(仮称) 港明用地開発事業に係る
見 解 書

(工場又は事業場の建設)

平成26年8月

東 邦 ガ ス 株 式 会 社
東 邦 不 動 産 株 式 会 社
三 井 不 動 産 株 式 会 社
三井不動産レジデンシャル株式会社

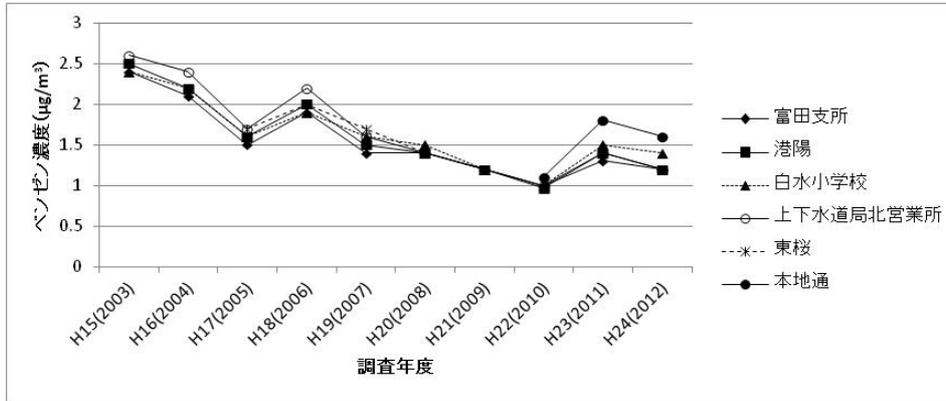
項 目	意 見 の 概 要
事業予定地及びその周辺地域の概況	<p>[ベンゼンについて]</p> <p>p101 大気環境の現状でベンゼン：港陽小学校で2012年度に$1.2 \mu\text{g}/\text{m}^3$で環境基準の$3 \mu\text{g}/\text{m}^3$を達成している。という最新の事実だけを記載しているが、事業区域内で土壌中のベンゼン除去対策で周辺の大気環境に悪影響を与えていなかったかを確認するため、当時のベンゼン大気環境濃度も記載すべきである。例えば2005年は1.6、2006年は2.0、2007年は$1.5 \mu\text{g}/\text{m}^3$と、現状の値より大きい値が続いている。</p>
	<p>[道路交通騒音について]</p> <p>p103 道路交通騒音：市の調査結果で、国道154号、市道江川線、市道東海橋線だけが掲げているが、市道江川線と並行する名古屋高速4号線の高速道路公社による常時監視結果も追記すべきである。すでに2013年11月から熱田区大宝で調査を開始し、62～67dBの結果が公表されている。また、対象路線図p104にも市道江川線と並行する名古屋高速4号線を追加すべきである。</p>
	<p>[温室効果ガス等について]</p> <p>p106 温室効果ガス等：「名古屋市…22年度…図1-4-27…最も多いのは工場その他の27.7%、次いでオフィス・店舗24.2%、家庭の20.7%の順になっている。」とあるが、この図で確認すると、マイカーが12.4%、業務用車が15.0%で自動車からの割合は27.4%となり、工場に次ぐ第2位を占めている。この事実を明記すべきである。マイカーなのか業務用車なのかは被害を受ける市民にとっては同じことである。</p> <p>なお、出典の「2010年温室効果ガス排出量の調査結果について」では、部門別温室効果ガス排出量の推移として、基準年の1990年度、2009年度、2010年度の温室効果ガス排出量1365万トン-CO₂が棒グラフで示され、1990年度比が示してあるだけであり、全体に対する比率は示されていない。例えば、総量は1317万トンと勝手に変更されているので、CO₂以外の温室効果ガス42万トンを差し引いたものと思われる。出典のまとめ方を勝手に変える手法を取るならその旨を明記すべきである。</p>

土壌・地下水浄化対策工事を開始した平成15（2003）年度以降について、名古屋市内でベンゼンの測定が行われている大気汚染常時監視測定局（常監局）の測定結果を確認したところ、全常監局において同様な傾向で推移していました。

出典：「平成24年度 大気汚染常時監視結果」（名古屋市）

意見に添付されていた写真

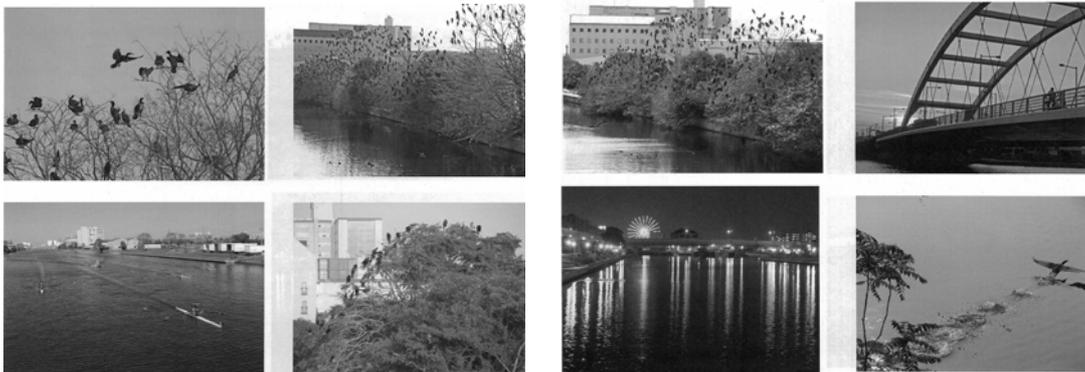
項 目	意 見 の 概 要
その他	<p>[自然保護について]</p> <p>名古屋市の環境影対策、評価業務ではお世話になりましてありがとうございます。</p> <p>私は港区港栄に住む住民であります「港明用地改造計画の環境影響評価基準書の要約は理解できましたが一つ「自然環境保護の観点」で一つも触れられていませんが環境保護の要望と致しまして</p> <p>●現在、用地開発計画のC区域の主に港北運河の東側の岸壁の残り少ない樹木にしがみつくように（最近はここ3年くらい前に東側空き地に仮の残土置き場を設置してから樹木も少なくなり）川鶉が生息しています。</p> <p>このあたりの港北運河あたりはコノシロ、ボラ（亀）等が豊富に繁殖しており川鶉が住むには絶好の住環境になっています。このあたりの開発後はゴルフのバッティング場になるようですが川鶉の環境保護を考慮して樹木をたくさん植えるとか騒音防止対策したゴルフ練習場にするとか（おそらくナイター練習可能な練習場であれば練習場の照明で川鶉は住んでおれなくなることは明らかです。</p> <p>以上このあたりの開発は従来通り川鶉が生息できる環境に配慮された建設計画をなされていますでしょうか。担当部署違いかもしれませんがご質問いたします。</p> <p>質問根拠として、知多半島道路にあります「鶉の山」は日本全国で有数の川鶉の生息地であり国の天然記念物に指定されています。</p> <p>このような名古屋市内では珍しい貴重な川鶉の生息地を人間にとって都合のいい空き地の開発計画により川鶉の安住の地を一瞬に潰してしまうことは川鶉にとってまことに可愛想であります。</p> <p>以前、知多半島道路の工事では川鶉トンネルと称して夜間通行する車のライトを付近の川鶉にライトを当てないよう川鶉の保護のためトンネルが建設されたと記憶しています。</p> <p>今後もこのあたりに川鶉が生息することが継続できる保護対策を考慮されていますでしょうか。</p> <p>これを機会に名古屋市の中川運河、再生の目玉として名古屋市南部に自然環境を残した観光地を「港明用地」に建設されたらいかがでしょうか？</p> <p>まず樹木をたくさん植えて静かな川鶉の住環境をこの際建設されるようお願いします。</p> <p>川鶉のエサになる小魚はたくさん生息しています。</p> <p>ただ大雨がたまに降る年があります（4年ほど前か）その時は雨水を大量に流し込むところがあるようで、魚は一時的に酸欠状態で大量死します。そのような意味でも運河の水質管理体制の徹底が必要になります。</p> <p>どうか貴重な自然環境の保存に考慮をお願いします。</p> <p>一度自然を破壊したら元には戻りません。</p> <p>川鶉の安らぎの地、拡大解釈として名古屋市民の精神的な安らぎの地。これは名古屋市の財産であります。私は写真を趣味としています。</p> <p>また一つ貴重な撮影スポットが消えるかと思うと非常に残念であります。</p> <p>特に中学生頃よりこの付近に育ったものにたいしては昔の風景には愛着があります。</p> <p>ご参考に今までに撮りためた川鶉の写真及び中川運河の写真を添付いたします。</p>

カワウは、名古屋市においては、名古屋城などでも見られるなど貴重種とはされていないことから、準備書では、予測評価項目として選定しておりません。

本事業の実施後においても、カワウにとっての餌場と考えられる港北運河の水場は維持され、止まり木などの植栽環境は、植栽の植え替えは今後検討することになりますが、現在よりも多くの植栽を計画するとともに、運河沿いには中高木の植栽を施す計画としています。

また、運河沿いの夜間照明は管理上の必要最小限とする考えです。

このように、カワウの餌場となる港北運河の水場は維持され、港北運河沿いには植栽を整備していく計画としております。
